BOLETIM TÉCNICO

BT0048
13.12.95

Assunto: • Alteração do Tanque
• Nova versão do modelo
Modelo: SLK20MCA
Marca: Semer

Fig.01

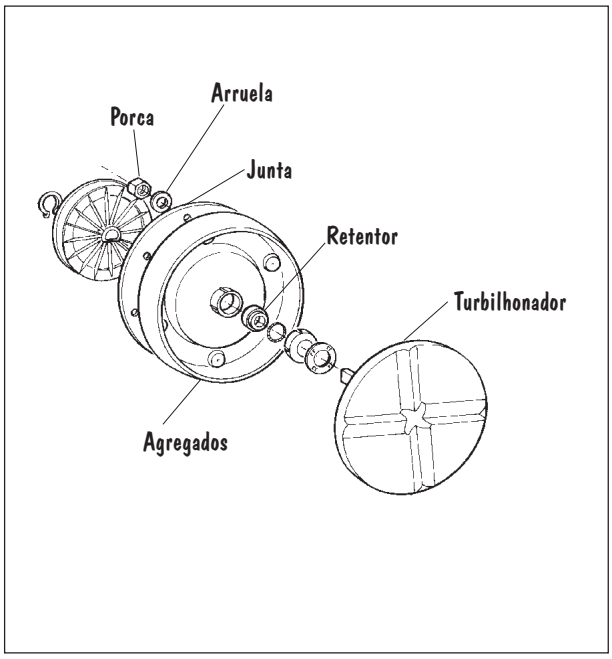
Informamos que a partir de Dezembro/95 o Tanque da Lavadora Semiautomática-Bella sobre alterações, onde a Flange do Turbilhonador não mais é injetada junto com o Tanque e sim fixo por Parafusos e Arruelas.

Nesta modificação foi eliminado o Conjunto Alojamento da Bucha, peça nº 00.0368.09.0 e acrescentado o Agregado, conforme figura.

Devido a esta modificação foi alterada a versão do modelo, passando de SLK20MCA (versão A) para SLK20MCB (versão B).

Manteremos para reposição de campo o Conjunto Tanque/ Agregado Flange sob código de peças abaixo descritos, tornando-os intercambiável com o Tanque até então utilizado e as demais peças do novo Tanque.

- O Conjunto Alojamento da Bucha, peça nº 00.0368.09.0, será fornecido para reposição nos modelos "versão A".
- Os Tanques antigos não sofreram alterações nos números de referência e serão fornecidos para a reposição nos modelos "versão A", até término de estoque, onde então deverá ser solicitado o novo Conj. Tanque/ Agregado.
